核燃料輸送物設計承認書

J / 2 0 3 8 / B (M) F - 9 6

核燃料輸送物設計承認申請書

核燃料輸送物設計承認申請書の一部補正について

添付図 TNJA型輸送容器外觀図

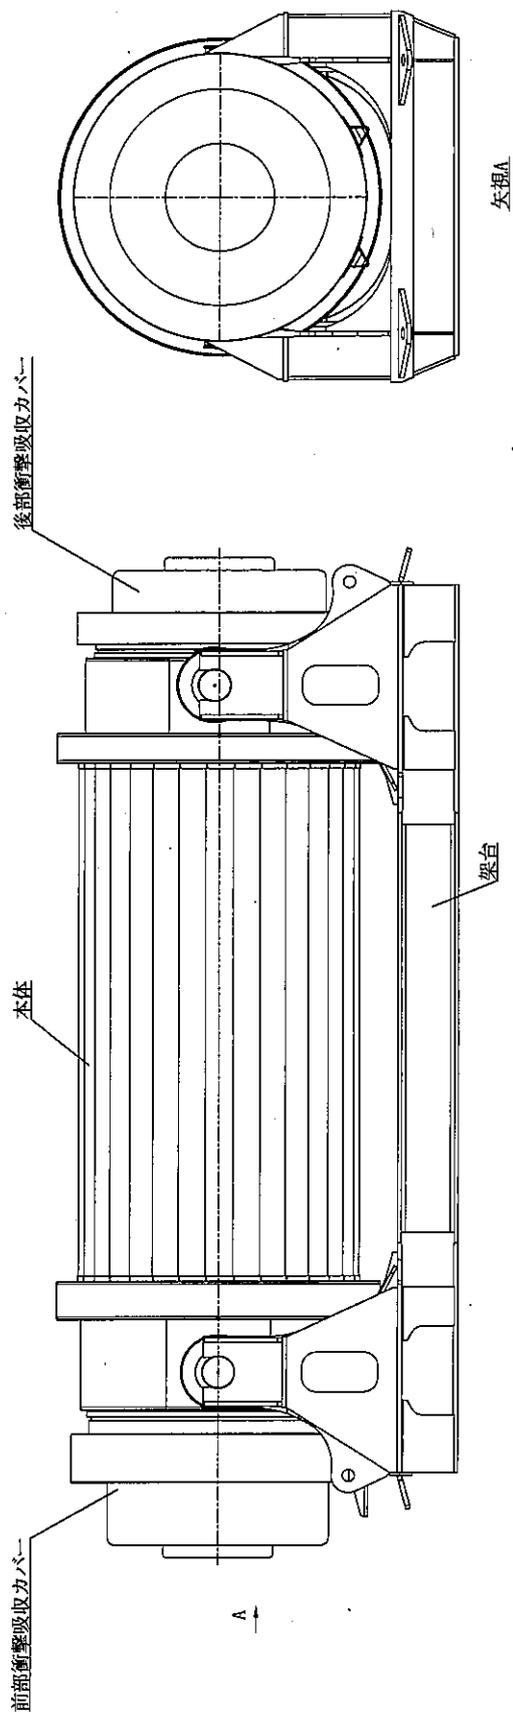
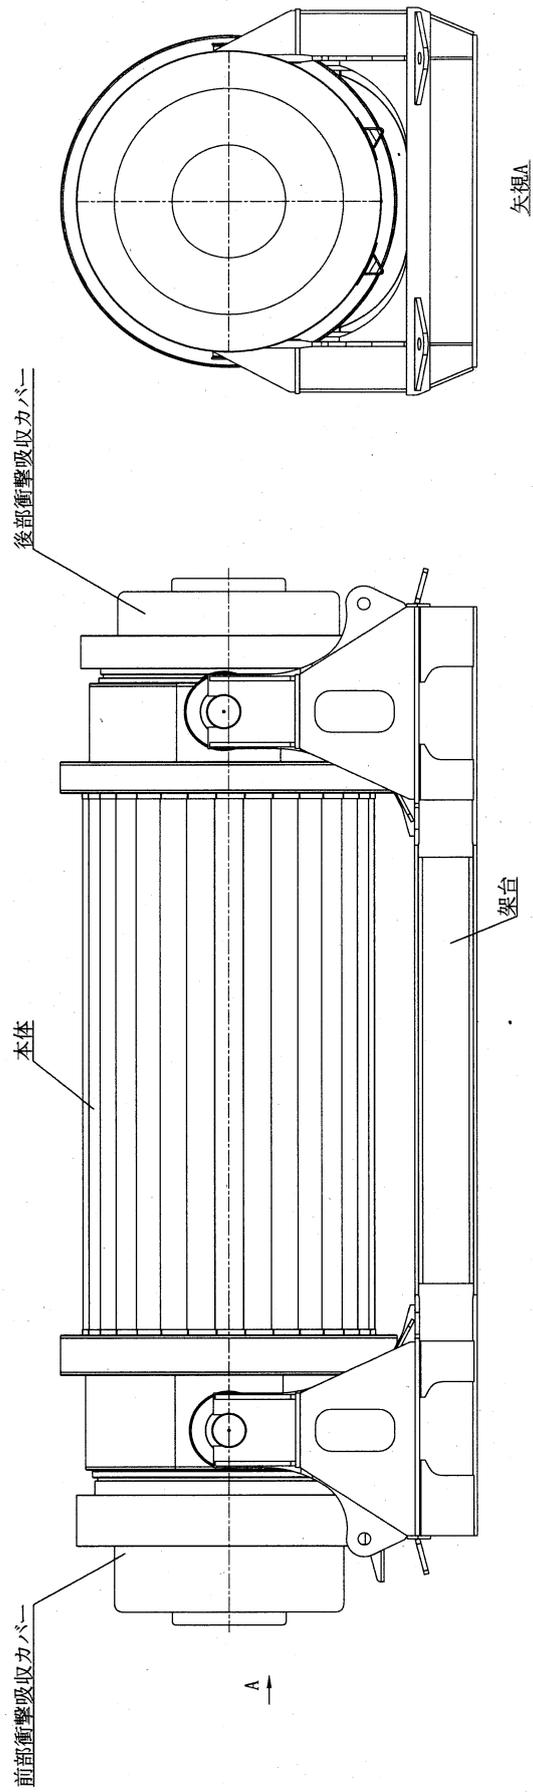
核燃料輸送物設計承認申請書を次のとおり変更し、別紙を添付のとおり変更する。

(2) 輸送容器の重量

71.0トン以下

(3) 核燃料輸送物の総重量

78.4トン以下(架台は含まず)
